### Evolution technique n°1 après n° 17 26 00001

### Evolution technique n°2 après n° 17 38 00001

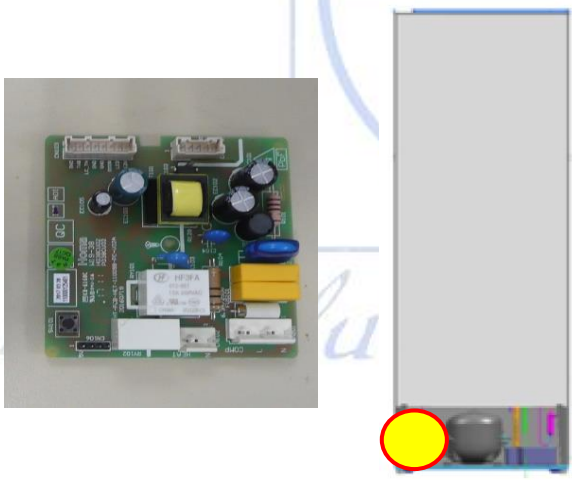
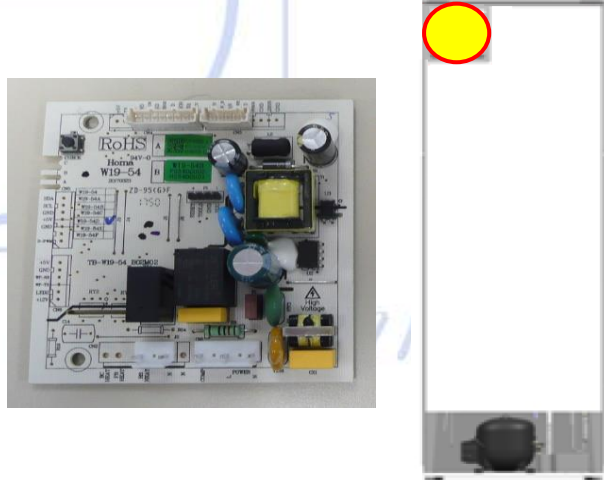
Modification des charnières (position du pied) et ajout de butées de porte (métallique)

**Attention: les pièces ne sont pas compatibles**

Avant n° 17 26 00001			Après n° 17 26 00001

45	Charnière gauche:	<b>HOM3031400205</b>	45	Charnière gauche:	<b>HOM2301400040</b>
18	Charnière droite:	<b>HOM3031400204</b>	18	Charnière droite:	<b>HOM2301400039</b>

34.2	Arret porte droit:	<b>HOM2208510013</b>	34.2	Arret porte droit:	<b>HOM2208510049</b>
34.3	Arret porte gauche :	<b>HOM2208510020</b>	34.3	Arret porte gauche:	<b>HOM2208510050</b>
-	Butée porte gauche:	<b>aucune</b>	34.10	Butée porte gauche:	<b>HOM2305400018</b>
-	Butée porte droite:	<b>aucune</b>	34.11	Butée porte droite:	<b>HOM2305400017</b>
